AUTORIDAD NACIONAL DE LICENCIAS AMBIENTALES

COMUNICACIÓN
ACTO ADMINISTRATIVO

Referencia: Expediente: LAM5678
Asunto: Comunicación Resolución No. 00391 del 20/03/2018

Figura 2.5 Áreas de Influencia Indirecta y Directa Físico-biótica del proyecto

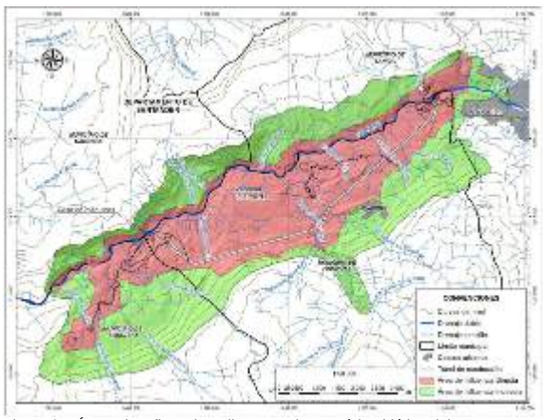
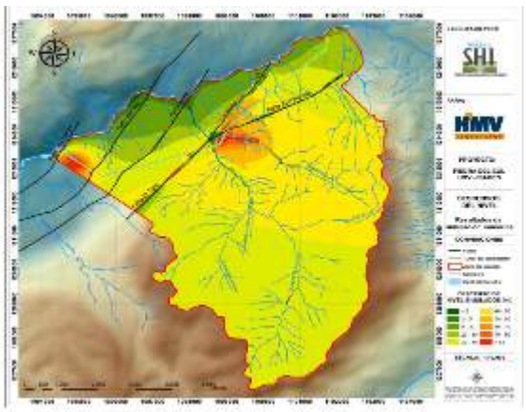
Además, una comparación entre la Figura 2.5 Áreas de Influencia Indirecta y Directa Físico-biótica del proyecto, presentado por la empresa en el capítulo 2, página 8 y la Figura 3.54 Zona de posible afectación del túnel de conducción. Escenario A (capitulo 3, página 139), muestra una incoherencia entre lo planteado como áreas de afectación en lo que respecta al recurso hídrico subterráneo. Se evidencia un análisis aislado y parcializado, excluyendo al casco urbano de Pinchote y la cuenca hidrológica de la quebrada La Pinchota del Área de Influencia Directa - AID, siendo estas, las áreas de mayor afectación por abatimiento de los niveles simulados.

Por lo anterior esta Autoridad considera que la metodología utilizada para llevar a cabo los modelos hidrogeológicos es adecuada. Sin embargo, existieron inconsistencias en la delimitación y justificación del área de influencia física del proyecto. En consecuencia, esta autoridad ratifica lo expuesto en la Resolución objeto de alzada.

Figura 1 Localización de Áreas de importancia para la Conservación de aves en al área de influencia del Proyecto Hidroeléctrico
Fuente: SIG ANLA.01/02/2018,

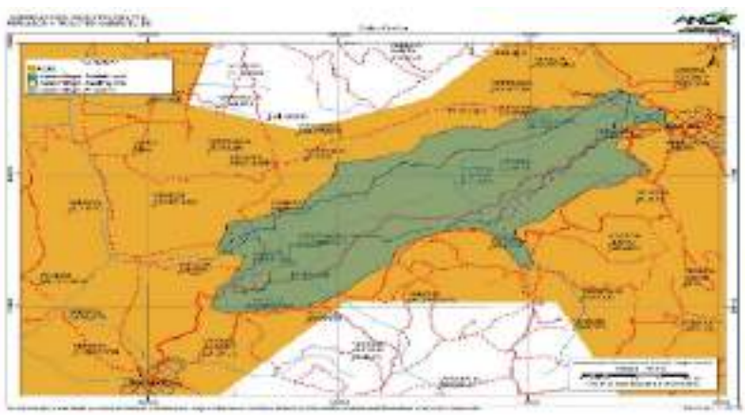
Por lo anterior, es dable señalar que la sociedad ISAGEN S.A. E.S.P no realizó un análisis que permita esclarecer cuales fueron los elementos técnicos que dan soporte a la definición del área de influencia, por lo que se considera que no da cumplimiento a lo establecido en el numeral 2.3 del artículo primero del Auto 2766 del 03 de septiembre del 2012, en relación a justificar técnicamente la determinación de la definición del Área Influencia Indirecta -AII del proyecto desde los componentes (…) y biótico (…), por tanto, esta Autoridad se reitera que el Área de Influencia del Proyecto no fue delimitada conforme a los Términos de Referencia HE-TER-1-01 ni de acuerdo a lo solicitado en el Auto 2766 del 2012.

Aunado a lo anterior, la ausencia de información en la caracterización biótica relacionada en las Áreas de Importancia para la Conservación de Aves – AICA, teniendo en cuenta que toda el área de influencia del proyecto se encuentra sobrepuesta al AICA CO074 (Bosques Secos del Valle del Río Chicamocha), establecida desde el 2008 y cuyo principal objetivo es determinar el estatus, la distribución y los requerimientos ecológicos de dos especies de aves endémicas del cañón del Chicamocha y críticamente amenazadas: el Cucarachero de Nicéforo (Thryothorus nicefori) y el Colibrí Ventricastaño (Amazilia castaneiventris)4, información de carácter relevante para el análisis de la caracterización y contenido del Estudio de Impacto Ambiental-EIA. También para dicha área se establecen endemismos a nivel de especie y subespecie, como el de Ortalis columbiana, Myiarchus apicalis, Momotus

Figura 2.5 Áreas de Influencia Indirecta y Directa Físico-biótica del proyecto.

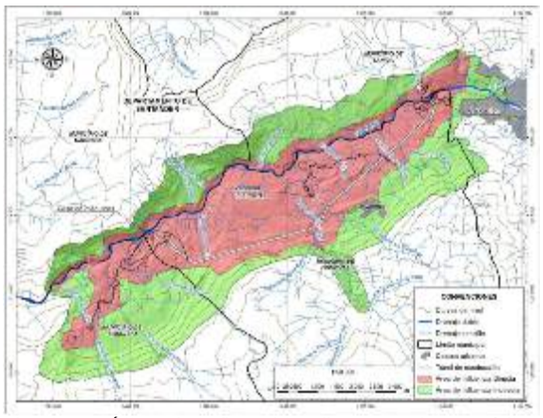
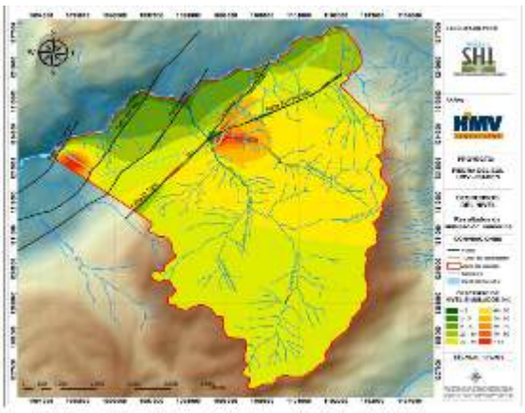
Una comparación entre la Figura 2.5 Áreas de Influencia Indirecta y Directa Físico-biótica del proyecto, presentado por la empresa en el capítulo 2, página 8 y la Figura 3.54 *Zona de posible afectación del túnel de conducción. Escenario A* (capitulo 3, página 139), muestra una incoherencia entre lo planteado como áreas de afectación en lo que respecta al recurso hídrico subterráneo. Se evidencia un análisis aislado y parcializado, excluyendo al casco urbano de Pinchote y la cuenca hidrológica de la quebrada La Pinchota del área de influencia directa, siendo estas, las áreas de mayor afectación por abatimiento de los niveles simulados.

Figura 3. Comparativo de diseños de infraestructura

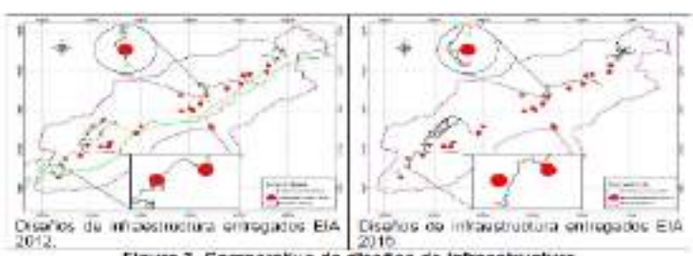
Lo anterior, demuestra como las Empresas Promotoras del Proyecto desde los diseños evitan impactos, como es en este caso la afectación de puntos de agua, precisamente por el reconocimiento de la situación delicada respecto al recurso y con el fin de evitar una afectación innecesaria (ver plano 2148-08-Cv-DW-067 del EIA con 4120-E1-102020 del 12 de agosto de 2011 y ver plano 16 "VIA A CASA DE MAQUINAS" del EIA con información adicional con radicado 2015006374-1-00 DEL 10 de febrero de 2015).

Fuente: HMV Ingenieros Ltda., 2013. Figura 3.13 del EIA a partir de los EOT de Socorro, San Gil, Cabrera y Pinchote
Figura 6. Transposición de las obras del Proyecto con áreas definidas en la categoría de suelos de protección.

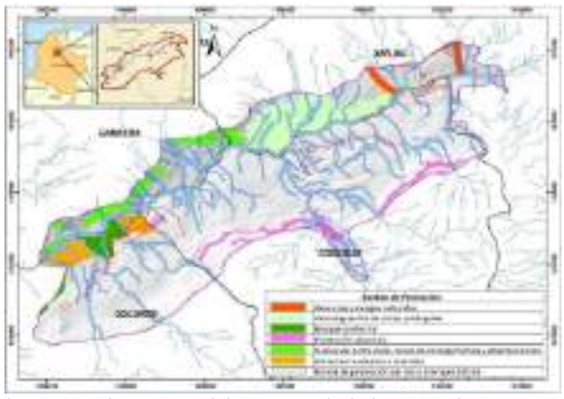
Adicionalmente, en el numeral 3.3.1.7.2: Suelos de Protección definidos en los instrumentos de ordenamiento de los municipios del área de influencia socioeconómica, se destacó que estos instrumentos de ordenamiento han establecido suelos de protección en zonas de recarga hídrica y rondas de protección de río y drenajes, como se evidencia en la figura siguiente (Figura 3.13 del EIA).

Figura 3.64 DHI para manantiales y quebradas y descensos simulados con el modelo numérico

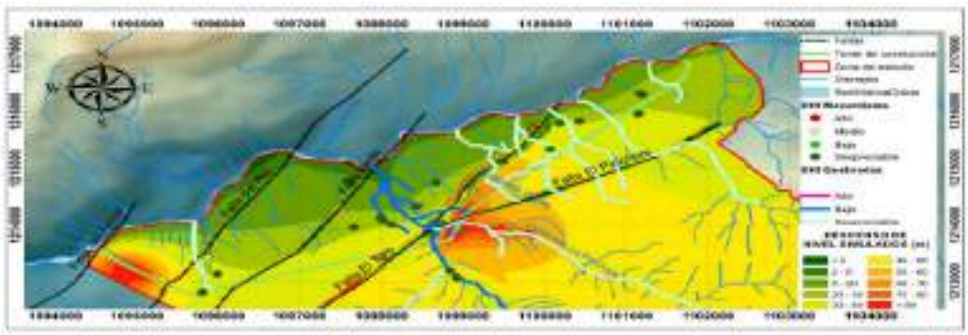
La comparación realizada en el documento (Figura 3.64; capitulo 3; página 156) y en el cual resalta la coherencia relativa entre el modelamiento numérico y el DHI, generando una alerta de monitoreo en la quebrada La Laja. Sin embargo, se evidencia ciertas incongruencias en el análisis comparativo. Por ejemplo: para la modelación matemática la mayor afectación por el abatimiento de niveles en la zona, se encuentra localizada en la confluencia de los sistemas de fallas de El Toro y El Pinchote, siendo la Quebrada La Pinchota, el drenaje con mayor afectación, mientras que el método DHI considera despreciable la afectación para este cuerpo de agua. Por otro lado, los manantiales se consideran de muy baja afectación (despreciable por utilizar el término propuesto) con la metodología DHI y en una zona con descensos entre 20 y 40 metros de abatimiento.

Figura 3.64 DHI para manantiales y quebradas y descensos simulados con el modelo numérico

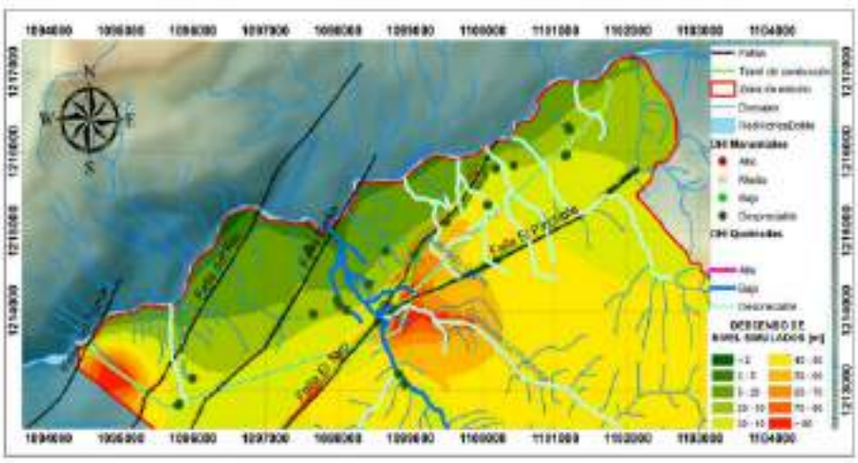
Por otro lado, los manantiales se consideran de muy baja afectación (despreciable por utilizar el término propuesto) con la metodología DHI en una zona con descensos entre 20 y 40 metros de abatimiento.

Figura 3.64 DHI para manantiales y quebradas y descensos simulados con el modelo numérico

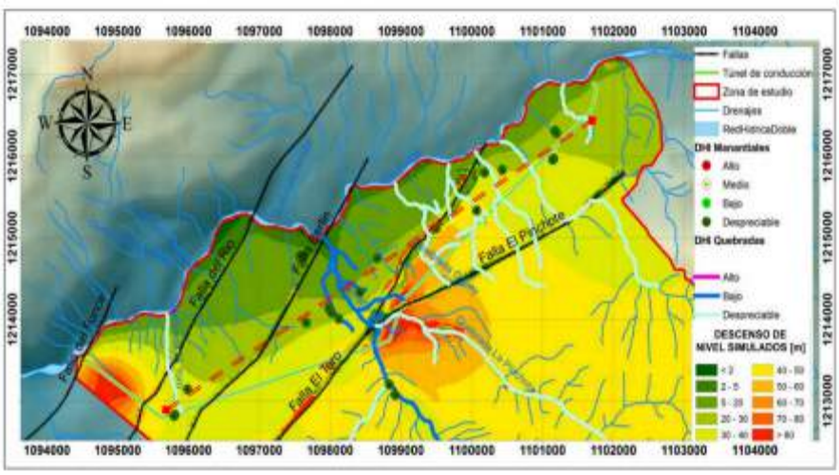
En relación con las variaciones del nivel freático la modelación numérica muestra un descenso en los niveles de 5 hasta 40 metros, sobre el corredor de descarga que conforman los manantiales inventariados y que son altamente sensibles a cualquier fluctuación por mínima que esta sea. Este impacto tendría un carácter irreversible si se tiene en cuenta la descripción presentada en el Estudio de Impacto Ambiental- EIA, por lo que su importancia estaría en crítico. Ahora bien, el análisis con el método DHI considera despreciable la afectación para los cuerpos de agua y los manantiales, por lo que la importancia de este impacto estaría como bajo a muy bajo. Razón por la cual, esta Autoridad no encuentra coherencia en los resultados presentados.

Figura 2.5 Áreas de Influencia Indirecta y Directa Físico-biótica del proyecto.

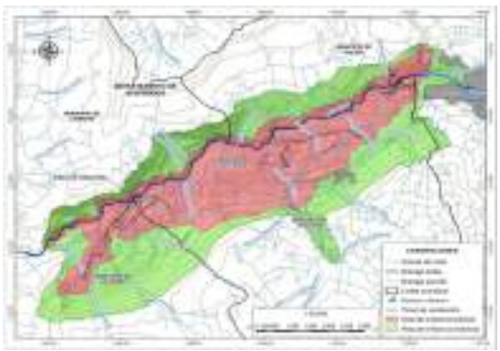
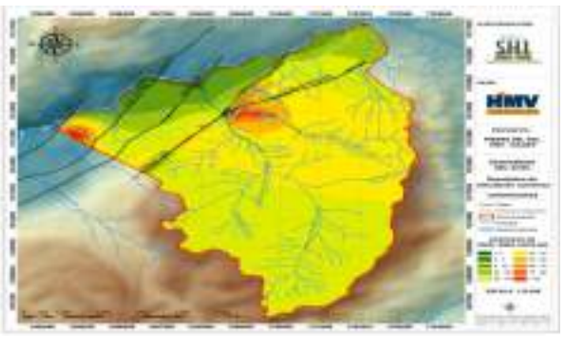
Además, una comparación entre la Figura 2.5 *Áreas de Influencia Indirecta y Directa Físico-biótica del proyecto*, presentado por la empresa en el capítulo 2, página 8 y la Figura 3.54 *Zona de posible afectación del túnel de conducción. Escenario A* (capitulo 3, página 139), muestra una incoherencia entre lo planteado como áreas de afectación en lo que respecta al recurso hídrico subterráneo. Se evidencia un análisis aislado y parcializado, excluyendo al casco urbano de Pinchote y la cuenca hidrológica de la quebrada La Pinchota del área de influencia directa, siendo estas, las áreas de mayor afectación por abatimiento de los niveles simulados.
